Oggetto: **ORTA NOVA (FG) E STORNARELLA (FG): “Parco eolico localizzato nei Comuni di Orta Nova (FG) e Stornarella – composto da 10 aerogeneratori della potenza di 4,2 MW e potenza complessiva pari a 42 MW”.** [ID_VIP 4587]

Proponente: Società Inergia S.p.A.

Parere tecnico istruttorio della Direzione generale Archeologia, belle arti e paesaggio (ABAP).

Tavola EO-PO-PD-SIA-07: Inquadramento territoriale dell'impianto eolico di progetto (in magenta) e degli altri impianti eolici rilevati nell'area vasta d'indagine: autorizzati (in rosso), con iter autorizzativo in corso (in blu), autorizzati e realizzati (in verde).

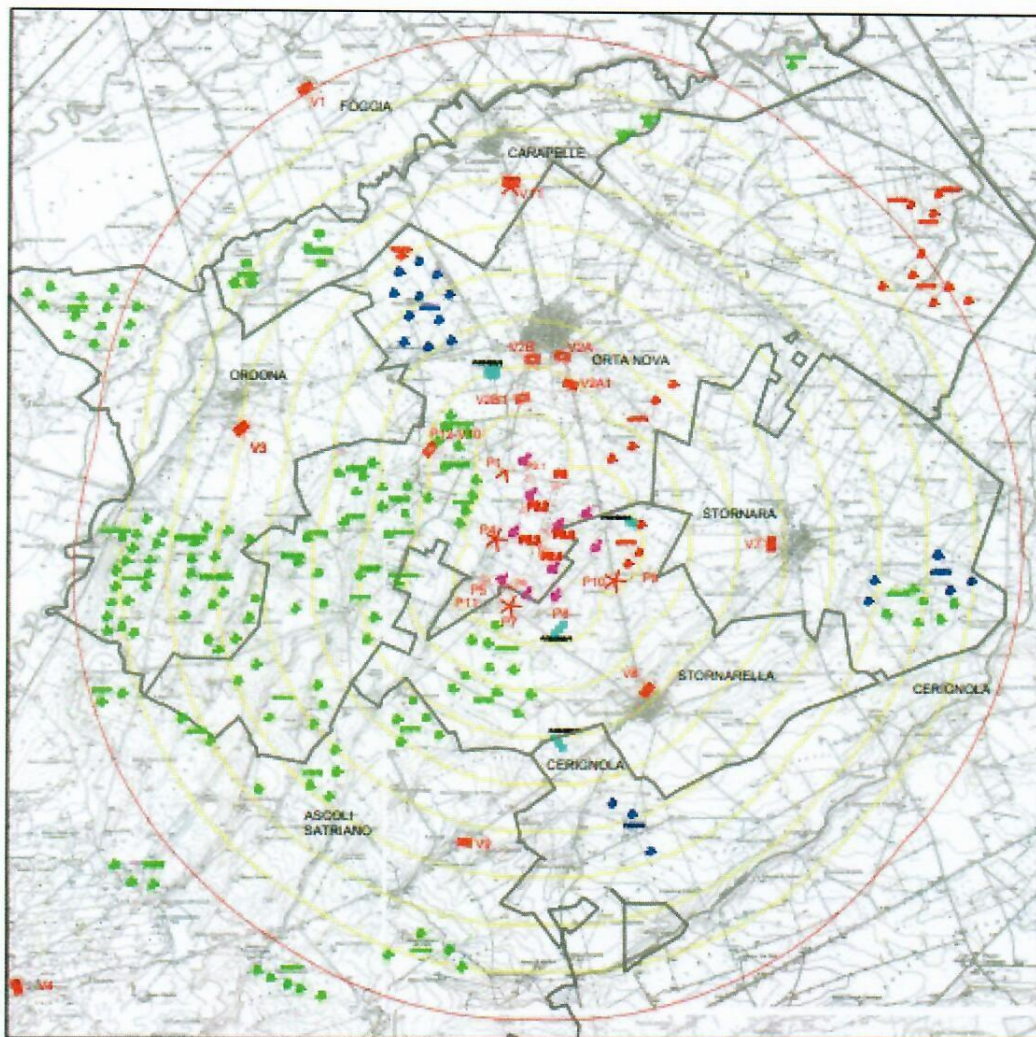
Come si evince dalla tavola *Inquadramento territoriale del parco eolico di progetto e degli impianti di energia rinnovabile rilevati nell'area vasta di impatto cumulativo* (EO-PON-PD-SIA-07) e come sottolineato anche nel Parere della Regione Puglia, quand'anche si consideri un raggio più ristretto, pari a 3 km dall'area di progetto, al suo interno si possono contare ben 5 impianti già realizzati (identificati come HKSMW06. E/04/06, E/C/1963/1, E/116/07, E/06/06).

Peraltro, si deve evidenziare che, nell'elaborato integrativo "*Censimento impianti eolici nel raggio dei 20 km*", richiesto dalla Scrivente alla Società, i numerosi impianti eolici, attualmente sottoposti al procedimento di VIA nazionale, sono stati solo elencati e rappresentati su base cartografica (come precisato dalla Società nelle Osservazioni, p. 1), nelle pagine 13-14, dove il raffronto tra gli elaborati (di seguito riportati) fornisce un'idea abbastanza precisa, seppur non esaustiva (poiché non aggiornata alla data odierna), dello stato di fatto dell'AVI, su cui insiste un numero di per sé già consistente di aerogeneratori, e il possibile scenario futuro che si determinerebbe qualora gli impianti attualmente in VIA fossero approvati e realizzati.

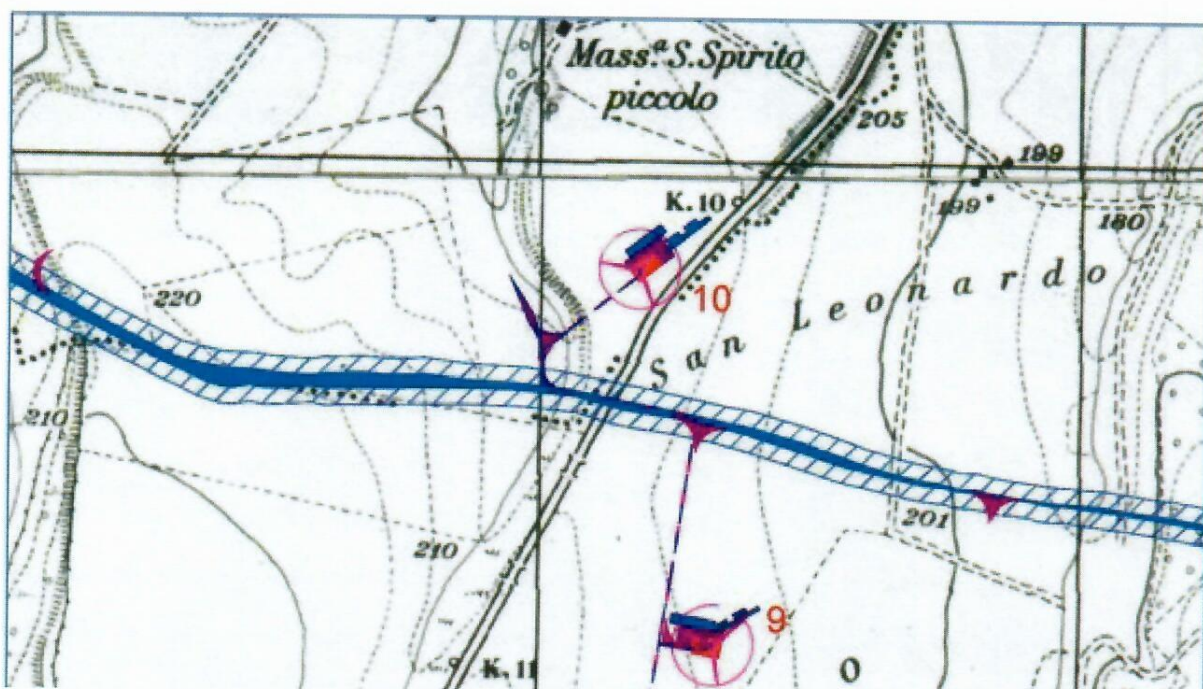
Le Strade a valenza paesaggistica più vicine all’impianto, segnalate dal PPTR, sono:

- a) la Strada Provinciale 81, posta a est degli aerogeneratori che collega i centri abitati di Orta Nova e di Stornarella, ad una distanza minima di 310 m dall’aerogeneratore più vicino;
- b) la Strada Provinciale 87, posta a ovest degli aerogeneratori che collega i centri abitati di Orta Nova e Ascoli Satriano, ad una distanza minima di 500 m dall’aerogeneratore più vicino;

Visibilità degli aerogeneratori (massima) nell'AVI (dall'elaborato *Carta della visibilità globale del parco eolico -ZVI 1*).

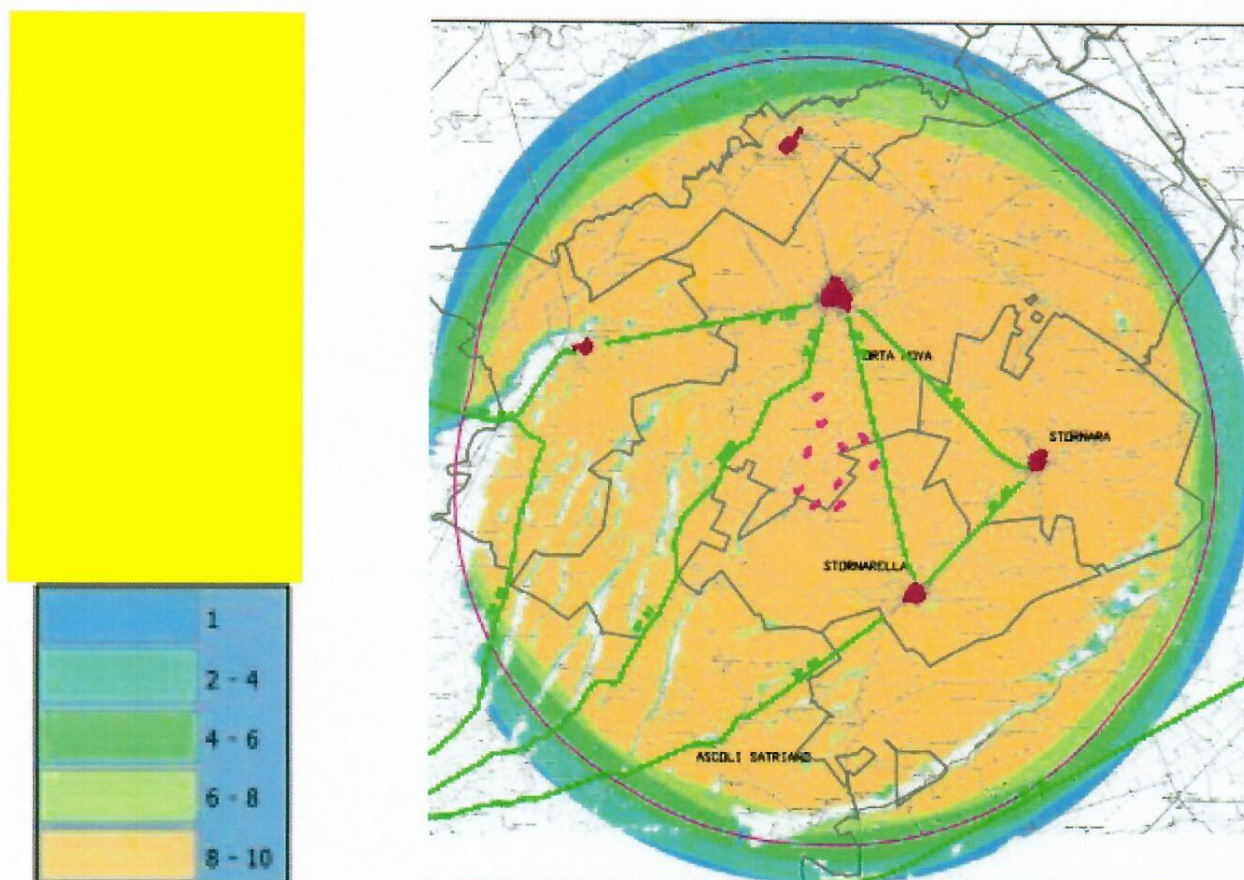
- L'impianto, sempre per gli aspetti legati agli impatti cumulativi sulle visuali paesaggistiche, evidenzia criticità anche in merito agli elementi di analisi e valutazione elencati nella DGR 3122/2012, ovvero: Co-visibilità di più impianti da uno stesso punto di osservazione; effetti sequenziali di percezione di più impianti per un osservatore che si muove nel territorio; effetto selva e disordine paesaggistico;

Corografia dell'area con i corsi d'acqua pubblici tutelati (dall'elaborato della Società, *Corsi d'acqua presenti nell'area d'intervento*).

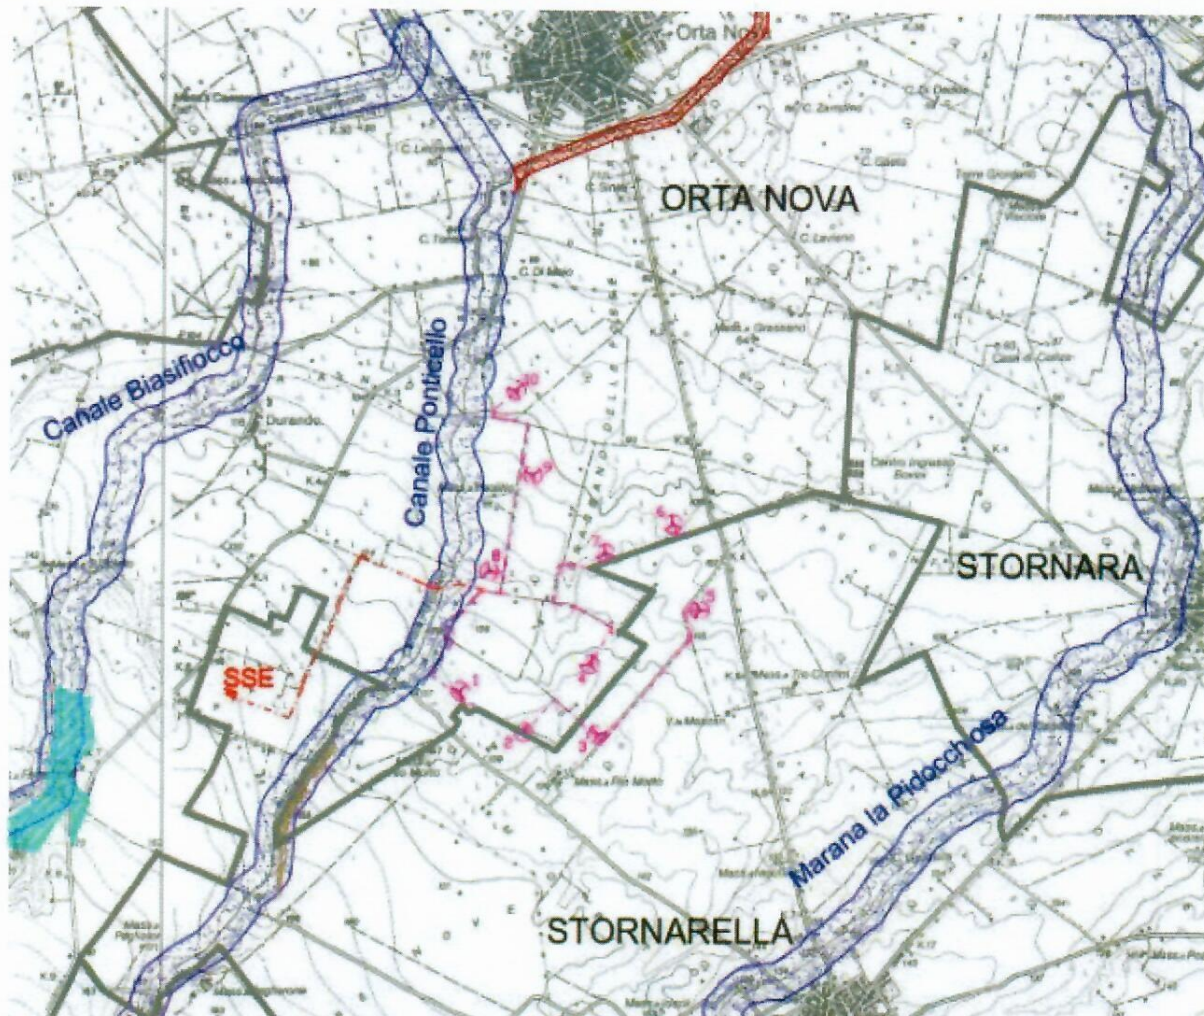
- L'impianto verrebbe ad insistere su un'area caratterizzata dalla presenza di zone tutelate ai sensi del D. Lgs. 42/2004, art. 142:
 - lett. c) "Corsi d'acqua pubblici", denominati "Canale Ponticello, S. Spirito e S. Leonardo", "Fosso Marana la Pidocchiosa", "Canale Biasifiocco e Montecorvo";
 - lett. m) zone archeologiche denominate "Herdonia", "Lagnano da Piede", "Località Agro di Orta Nova" e loro aree contermini, distanti meno di 6000 metri;

Tratturi e tratturelli collocati prossimi all'area dell'impianto (cfr. EO-PON-PD-CP-CPA-05).

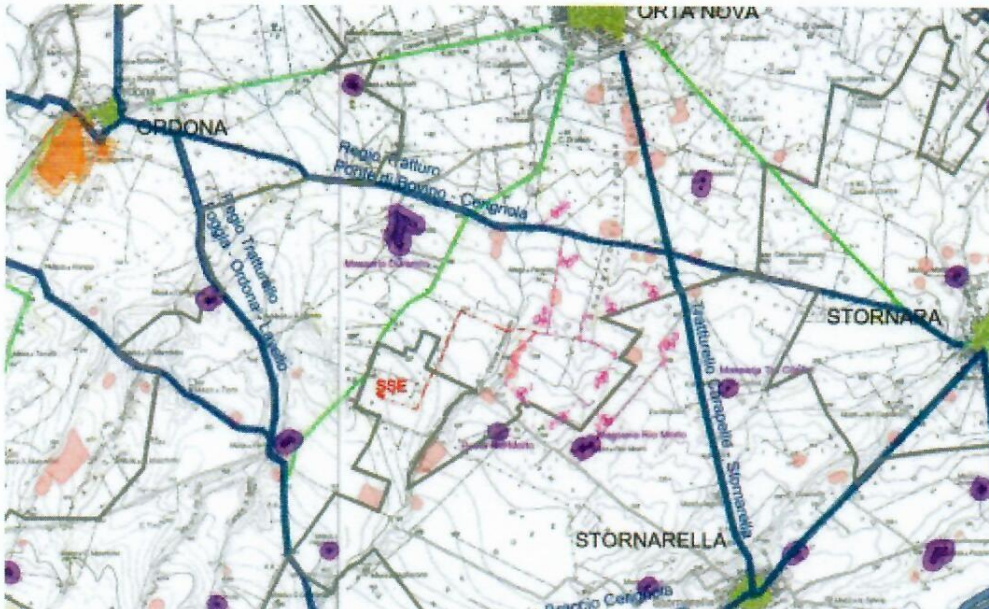
- Inoltre, il PPTR segnala: beni culturali quali i tratturi (come il "Regio Tratturello n. 51 "Cerignola – Ponte di Bovino" sottoposto a vincolo con D.M. 22/12/1983). Sebbene tutti gli aerogeneratori di progetto siano esterni al tratturo n. 51 e alla relativa area *buffer* di 30 m, non frapponendosi ostacoli fisici e orografici tra quest'ultimo e le pale, a causa del carattere prevalentemente pianeggiante del territorio, gli elementi del campo eolico in esame, in particolare l'aerogeneratore WTG10, posto a soli 240 m dal tratturo, risulterebbero per gran parte visibili;
